Vorschlag der Verbände für Radvorrangroute Schild-, Harscamp- und Lothringerstraße

Stellungnahme zur Ausführungsplanung der Radvorrangrouten in der Harscampstraße/Schildstraße

Für einen durchgängigen Verlauf der Radvorrangrouten Brand und Eilendorf

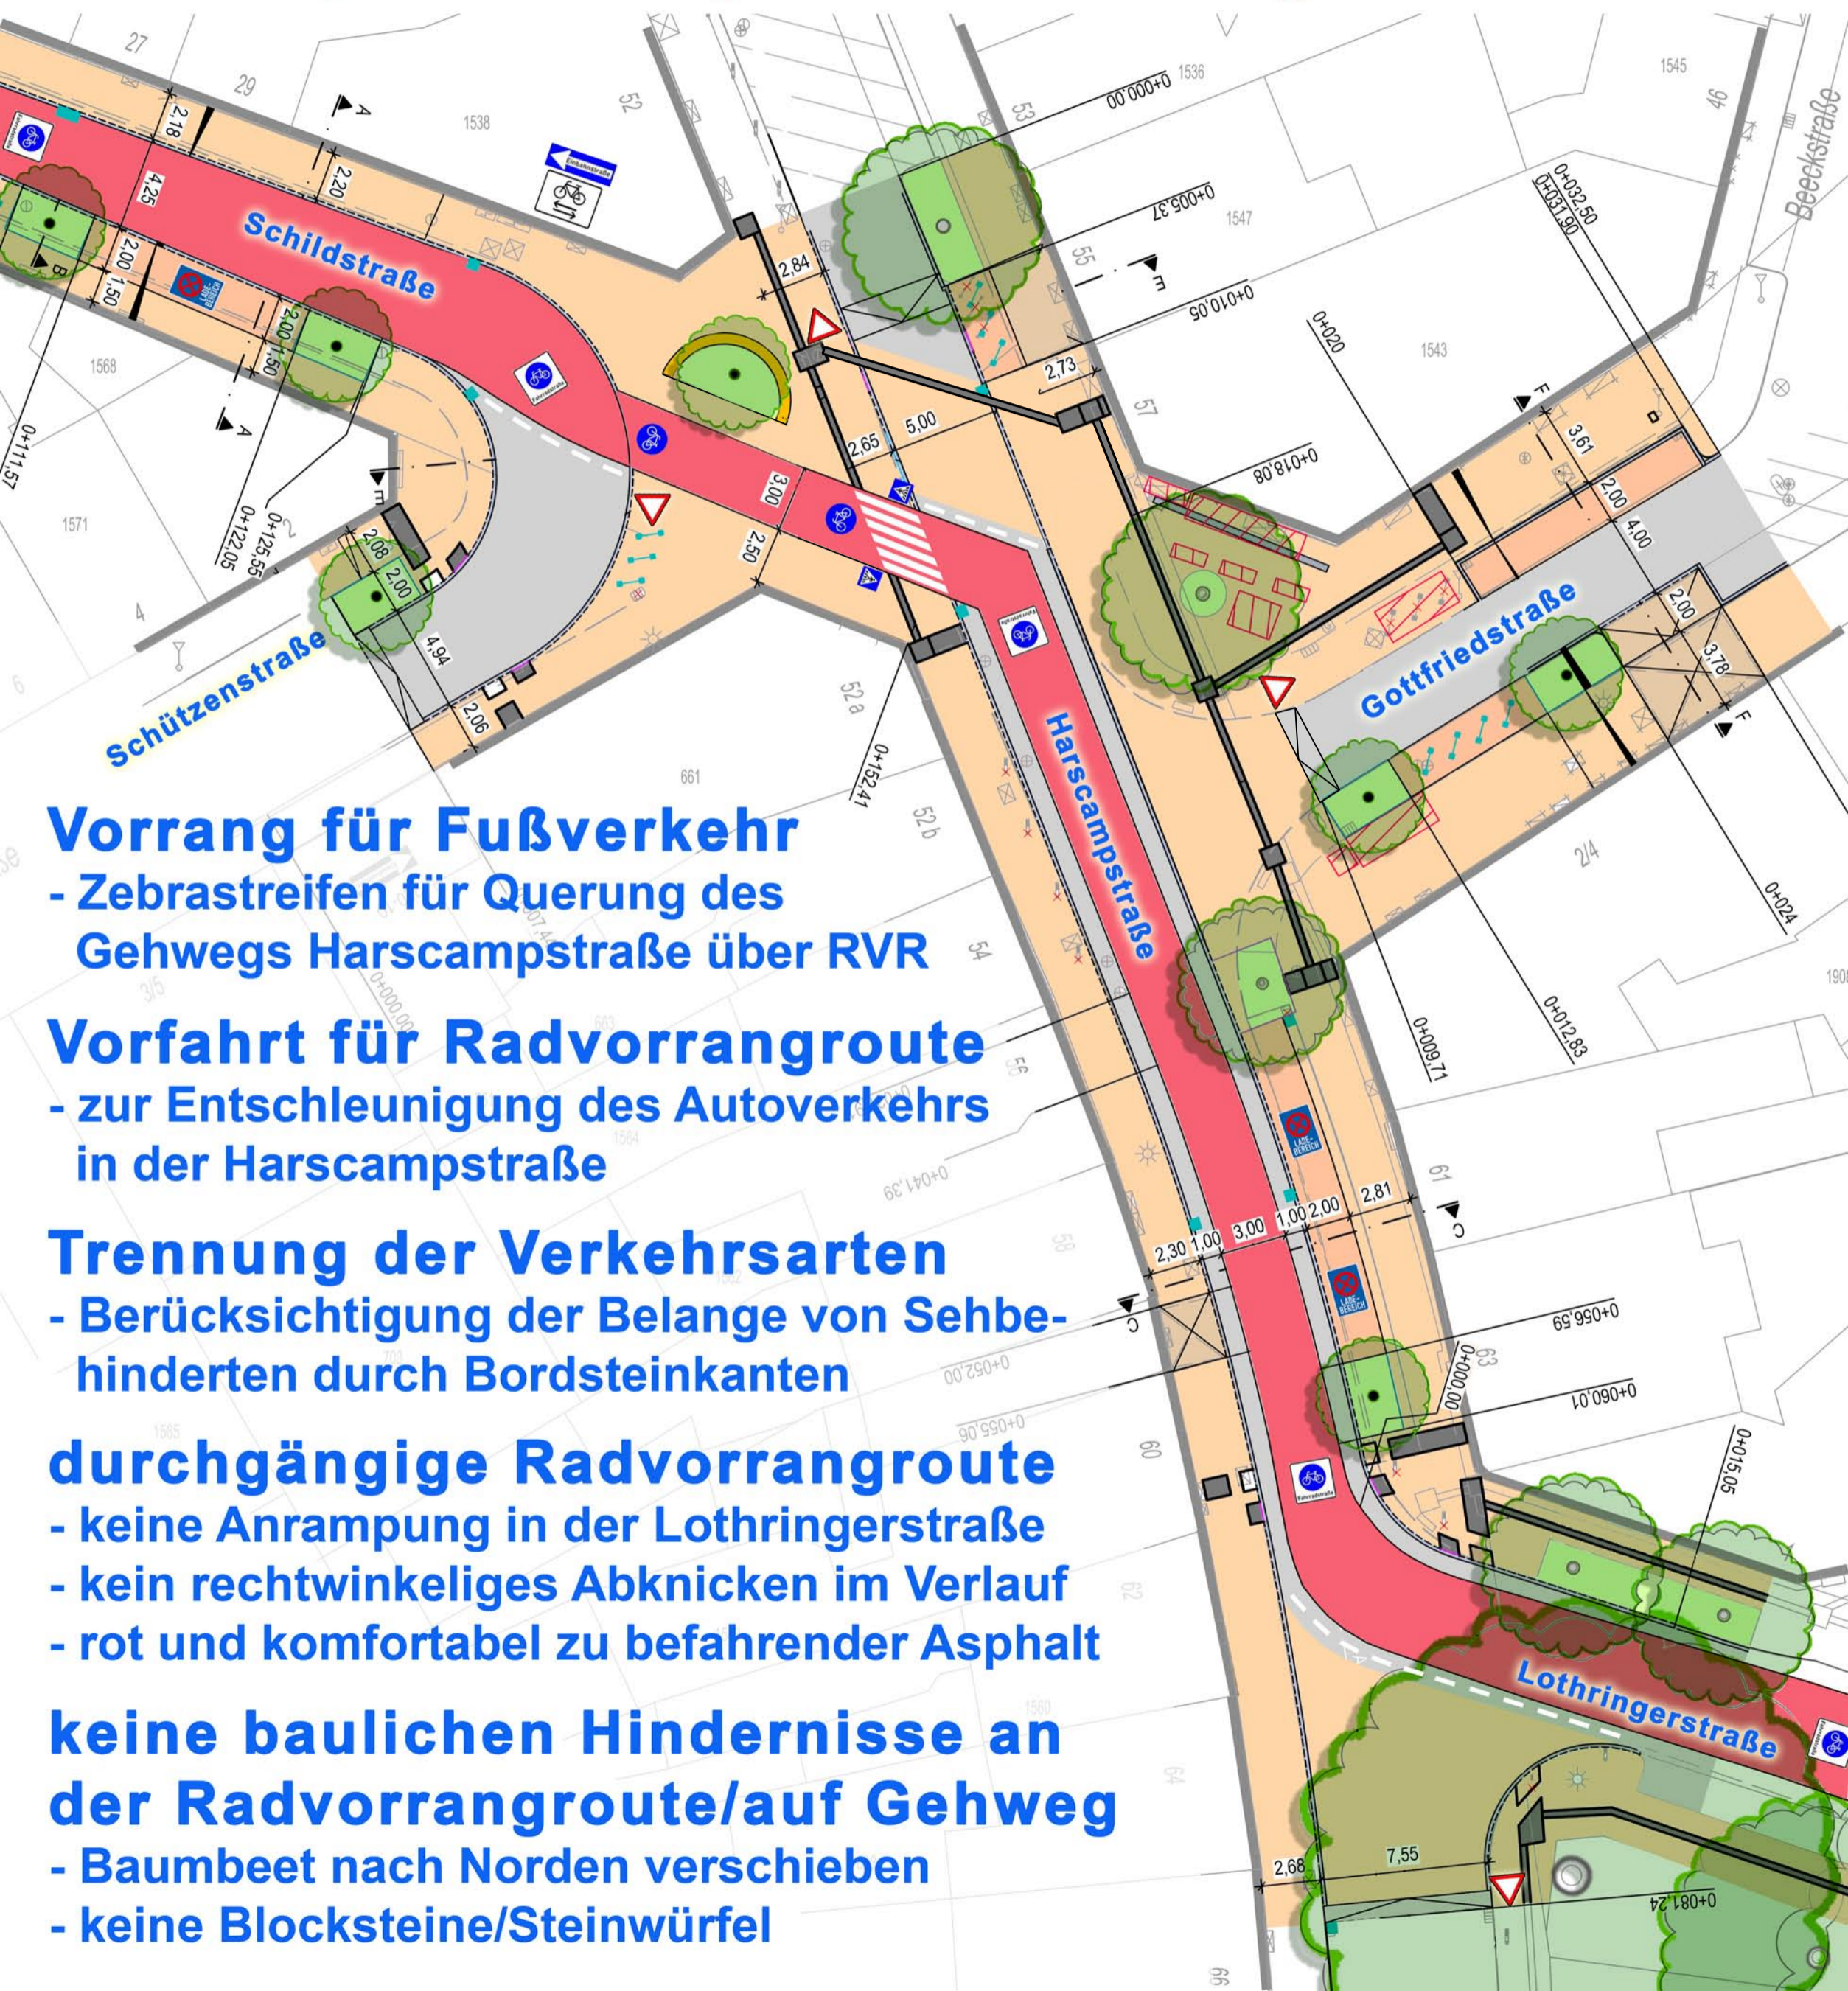
- Zebrastreifen für Querung des Gehwegs Harscampstraße über RVR

- zur Entschleunigung des Autoverkehrs in der Harscampstraße

- Berücksichtigung der Belange von Sehbehinderten durch Bordsteinkanten

- keine Anrampung in der Lothringerstraße
- kein rechtwinkeliges Abknicken im Verlauf
- rot und komfortabel zu befahrender Asphalt

- Baumbeet nach Norden verschieben
- keine Blocksteine/Steinwürfel

Abbildung 11: Gefährliche Hindernisse in der vorgestellten Planung (Sitzwürfel und Beeteinfassung)

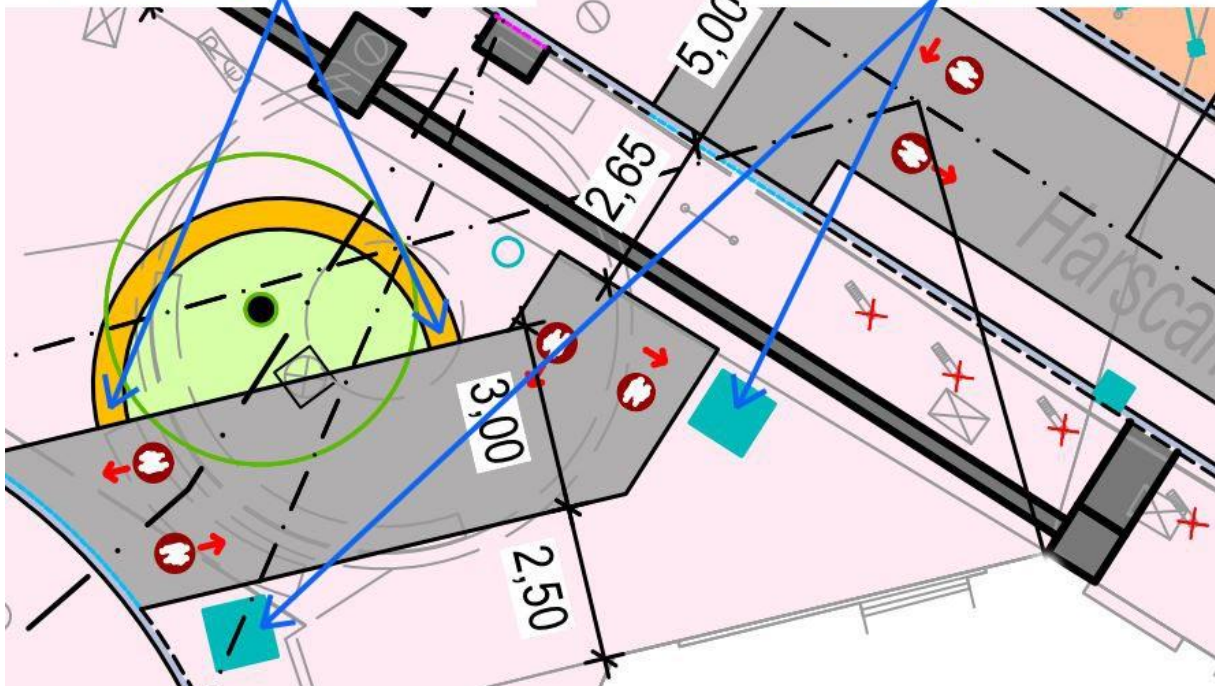
Die Einfassung des Baumbettes sollte einen ausreichenden Abstand zum Verkehrsraum von Radfahrer*innen aufweisen. Größere Sorgen bereitet uns die Planung, im Verflechtungsbereich Hindernisse in Form von Blocksteinen (1 x 1 x 0,5 m) zu schaffen. Diese stellen eine erhebliche Unfallgefahr für Radfahrer*innen und Fußgänger*innen (und insbesondere Sehbehinderte) dar. Aufgrund der negativen Erfahrungen mit den Sitzwürfeln in der Ursulinerstraße⁶ empfehlen wir diese ersatzlos aus der Planung zu streichen.

**geplante Beeteinfassung
als Sitzmöglichkeit**

**geplante Blocksteine/
Sitzwürfel (1x1x0,5 m)**
